T-TCI-5503

## Témoin d'anomalie (MIL) allumé avec DTC P0AA649 et/ou P1C8049 ou parasites ou distorsions lors de l'écoute de la radio AM

Marché : Canada

Figure 1. Image du chemin du faisceau de câblage HV sous le véhicule

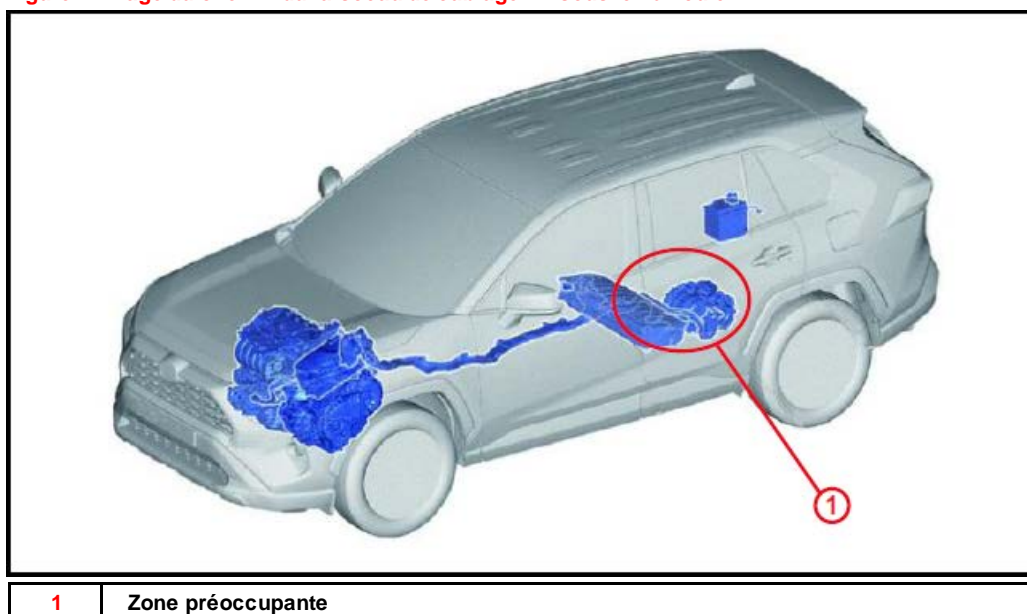
Le véhicule peut également présenter des parasites ou des distorsions, lors de l'écoute de la radio AM. Ces conditions peuvent être causées par de la corrosion dans le faisceau de câblage haute tension sous le véhicule au niveau du connecteur Y6 du moteur-générateur arrière (MGR) ou par de la saleté et des débris à l'intérieur du connecteur. Suivre la procédure de réparation du présent bulletin pour corriger ces conditions.
